京都大学複合原子力科学研究所の原子炉施設  
[京都大学臨界実験装置(KUCA)]の変更に係る  
設計及び工事の計画の承認申請書

(KUCA軽水減速炉心用低濃縮燃料要素の製作)  
(KUCA固体減速炉心用低濃縮燃料要素の製作)

京都大学複合原子力科学研究所

2023年3月14日

## ②の回答についての説明(軽水)

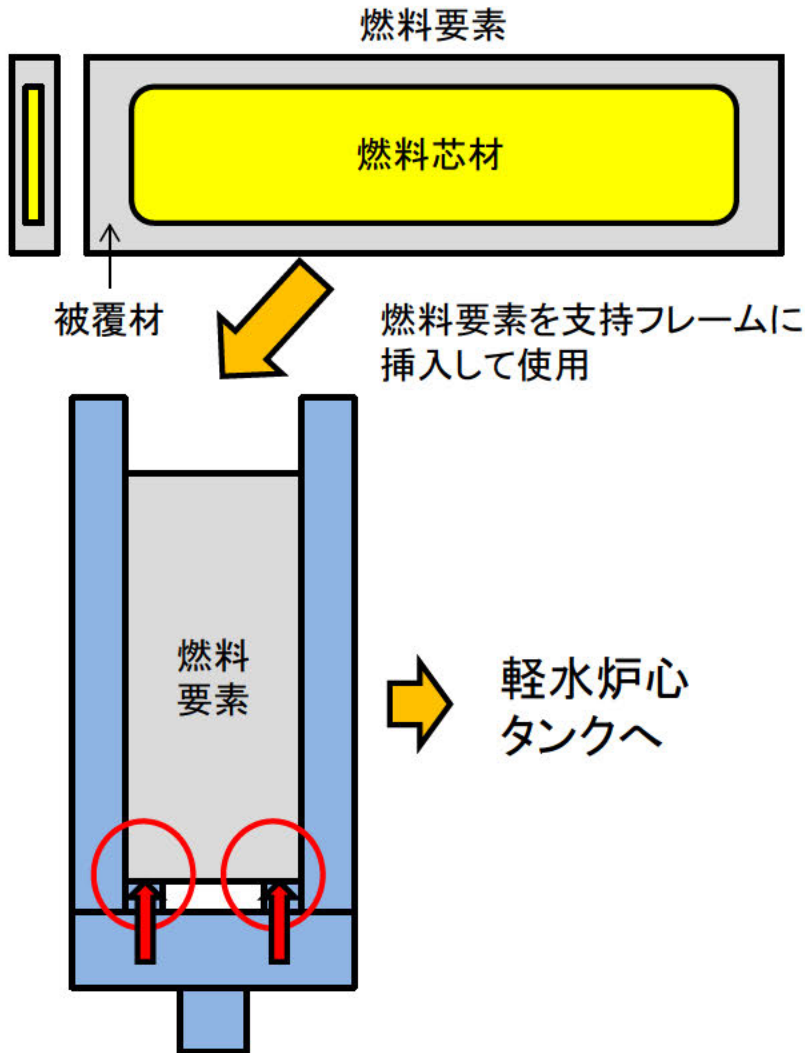
技術基準規則第22条(炉心等)の第1項、第2項について、申請書の添付においては、被覆材の附加荷重及び自重の応力評価しか説明されていない。例えば、STACYの設工認では、燃料の設計条件として最高使用圧力及び最高使用温度を申請書の本文に記載した上で、添付の説明書で運転時の圧力、温度、放射線、荷重等の説明がなされていることから、STACYの設工認を参考に、これらについて説明すること。

申請書添付の適合性への説明書:第22条の説明を修正した。

軽水減速炉心における最大熱出力は100Wで放射線の影響は低く、また、最高使用圧力は常圧、最高使用温度は90°C(運転時の異常な過渡変化での温度上昇は最大でも約2°C以下)と低い。そのため、評価計算書Aに示したとおり、圧力は常圧で使用し温度上昇が僅かなため影響はない。温度については、初期値25°Cから温度上昇が2°C以下と低いため、異常をもたらすような熱応力、ブリスト(400°Cを超えないことが基準)は発生しない。放射線については、照射によるスウェリングでの体積増加率 $dV/V$ は[REDACTED]と小さく影響はない。なお、使用する被覆材も、これまでKUCAで約45年間使用していたものと同様アルミニウム合金であり、使用条件も変わらないため腐食のおそれはない。以上のことから、運転時においても、物理的および化学的性質を保持できるものである。なお、材料検査、外観検査及び寸法検査を実施し、適切な材料及び構造であることを確認する。

当該燃料要素は熱間圧延加工によりアルミニウム製板でウランシリサイド・アルミニウム分散型燃料の燃料芯材を挟み込んだ構造である。当該燃料要素は標準型燃料板支持フレームに収納されて炉心格子板に固定され、常圧の条件下で使用されるため、**燃料芯材の強度は考慮せず、負荷がかかる被覆材への附加荷重及び自重を評価対象とする。**

水圧による附加荷重[N/mm <sup>2</sup> ]	自重による附加荷重[N/mm <sup>2</sup> ]	被覆材の耐力[N/mm <sup>2</sup> ]
$8.8 \times 10^{-3}$		63.7

アルミニウム被覆材の耐力に対して十分に小さく、要求事項に適合する設計

第1分割申請  
軽水減速炉心用低濃縮燃料の製作  
の変更箇所

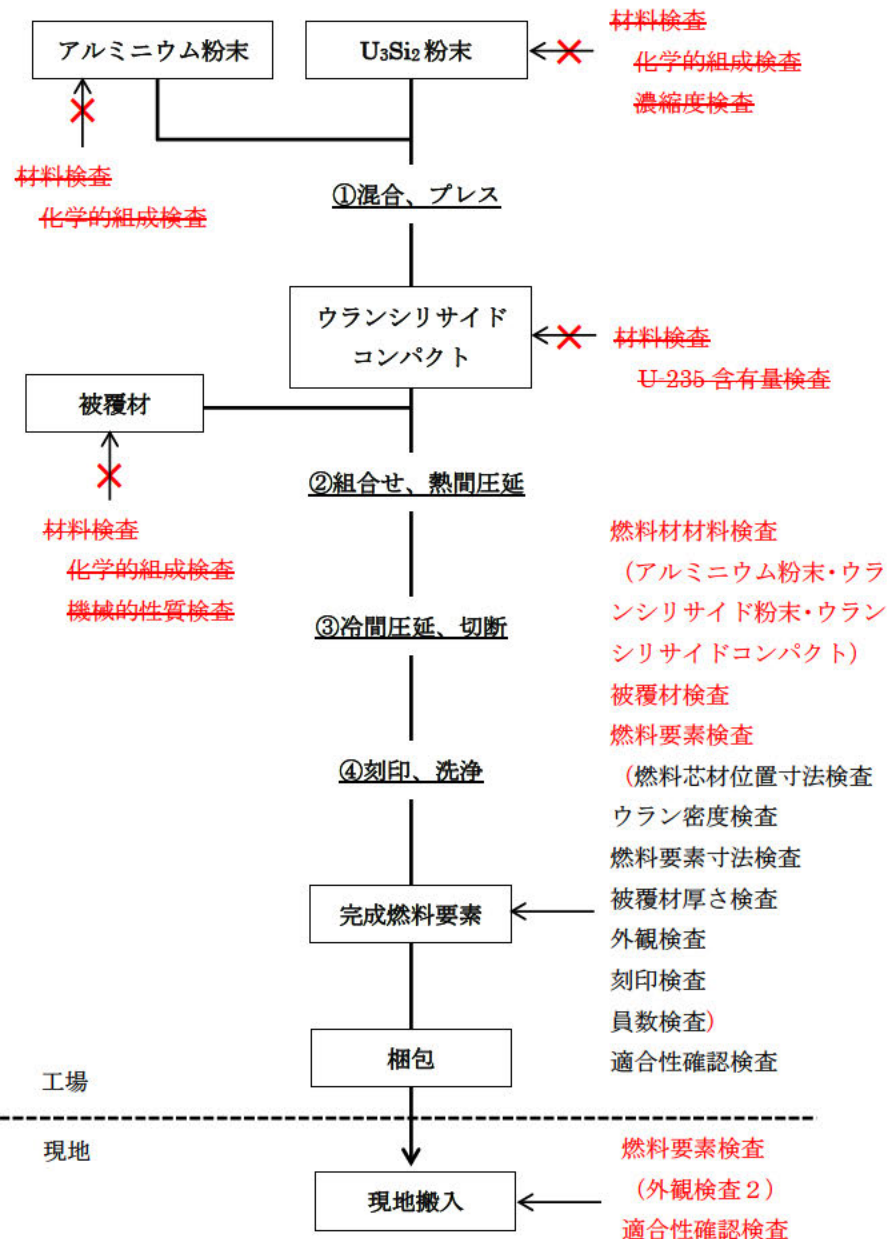
正確な燃料製作数を記載  
するため

### (3) 数量

製作数■■■■ (ただしU-235量は■■■■以下)

第1分割申請  
固体減速炉心用低濃縮燃料の製作  
の変更箇所

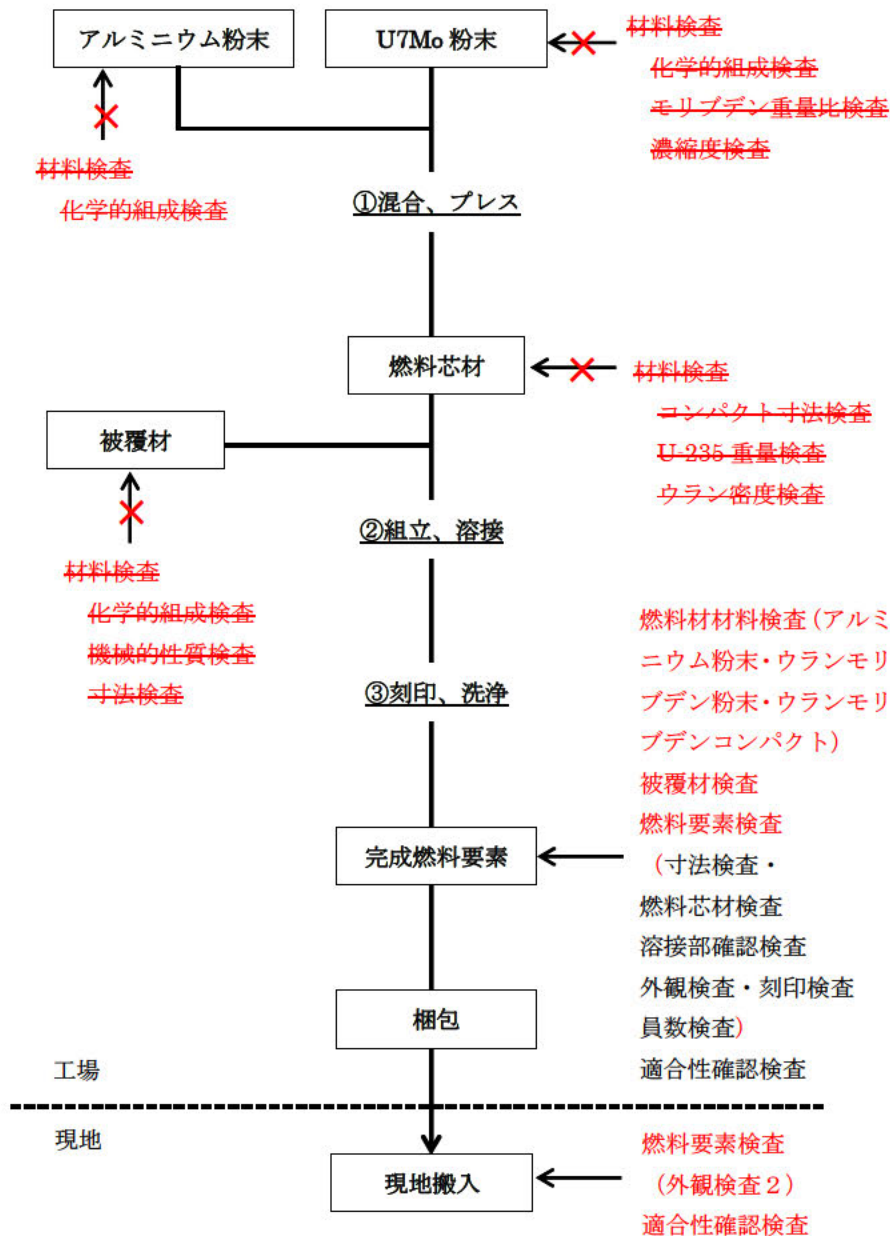
正確な燃料製作数を記載  
するため

### (2) 数量

製作数■■■■ (ただしU-235量■■■■以下)
